GEMEENTE SCHERPENZEEL

Onderwerp : Technische wijziging bestemmingsplan Akkerwinde

Onderwerp : Bestemmingsplan en beeldkwaliteitsplan Akkerwinde

Nota Zienswijzen

Uitsnede Waterlegger Gelderse Vallei (2017)

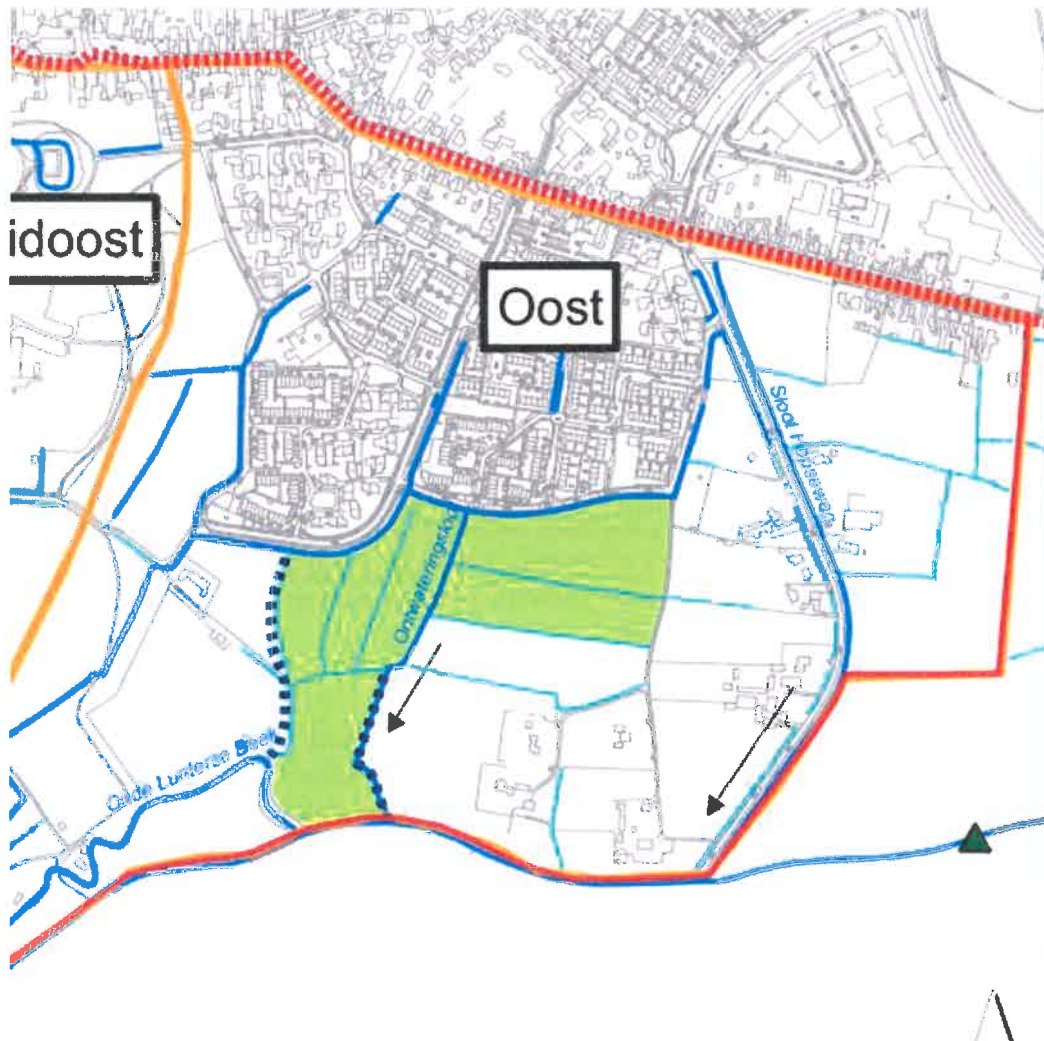
- 1.3** In 4.3.3. van de toelichting is de weergave van de waterpeilen onderaan de afbeelding inmiddels achterhaald als gevolg van de uitgevoerde maatregelen die ervoor gezorgd hebben dat de meander van de Lunterse beek weer watervoerend is geworden. Er is geen sprake meer van een zomer en winterpeil. Aangegeven wordt dat de beide aan te passen waterlopen in het plangebied het oppervlaktewater in de Maatjes gaat verbinden met de Lunterse beek. Dat is volgens het waterschap niet het geval. In overleg met de gemeente is ervoor gekozen om dit niet te doen. Dit om er voor te zorgen dat het oppervlaktewater in plan Akkerwinde niet vervuild kan worden door overstortwater van de overstort op de hoek van Boslaan/Ringbaan.

- 1.3** Zie reactie 1.1. Tevens wordt in paragraaf 2.2.2 van de toelichting van het bestemmingsplan de afbeelding *Uitsnede Waterlegger Gelderse Vallei* vervangen door de afbeelding *Uitsnede Waterlegger Gelderse Vallei 2017*, zoals opgenomen in paragraaf 4.3.2 van de geactualiseerde Waterparagraaf (bijlage 1 van deze nota).

Beoogde waterhuishoudkundige situatie (Bron: Waterstructuurplan Zuid Scherpenzeel)

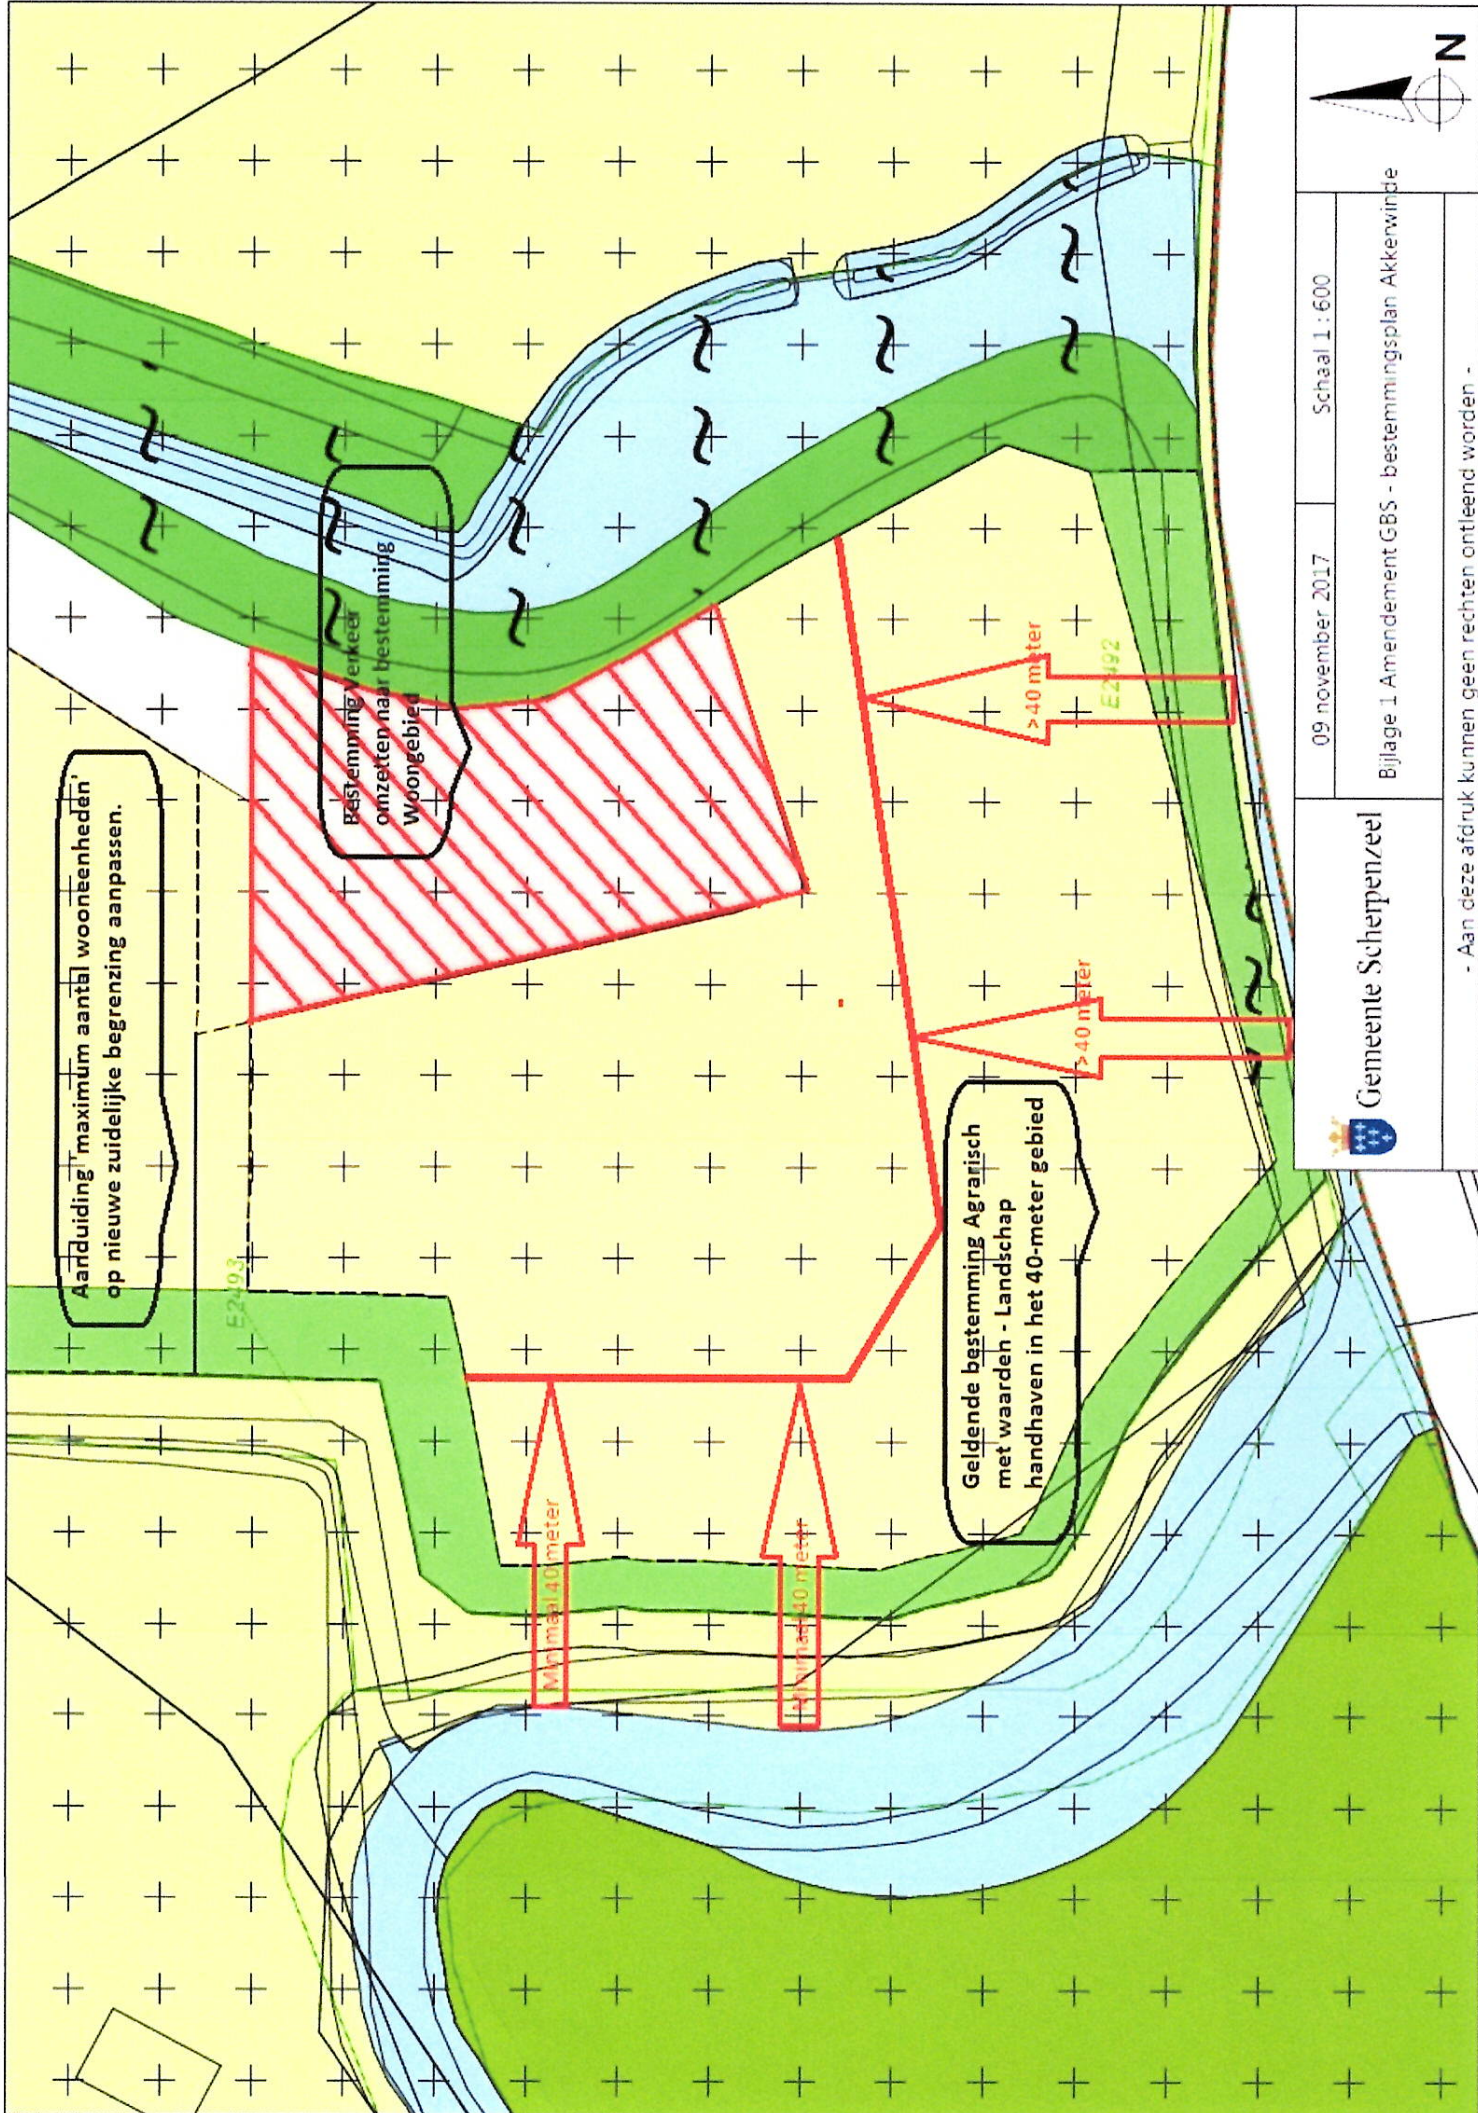
- 1.4** In de waterparagraaf is niets opgenomen over de drooglegging en het peil van de woningen. Bij regel 1.25 staat nu bij peil de hoogte van de weg. Het waterschap adviseert om hier bijvoorbeeld 30 cm boven de weg van te maken.

- 1.5** In 4.3.5. Conclusie wordt aangegeven dat in overleg met Waterschap Vallei en Veluwe nader invulling zal worden gegeven aan de concrete wateropgave. Het waterschap wil hier graag invulling aan geven.

- 1.4** In overleg met het waterschap is in paragraaf 4.3.4 van de waterparagraaf, zoals opgenomen in bijlage 1 van deze nota, welke integraal wordt overgenomen in de toelichting van het bestemmingsplan Akkerwinde, het volgende opgenomen: *Om grondwaterneutraal te kunnen bouwen wordt de peilhoogte van de op te hogen grond in het plangebied bepaald op basis van de gemiddelde hoogste grondwaterstand (GHG).*

Om grondwaterneutraal te kunnen bouwen wordt de peilhoogte van de op te hoge grond in het plangebied bepaald op basis van de gemiddelde hoogste grondwaterstand (GHG).
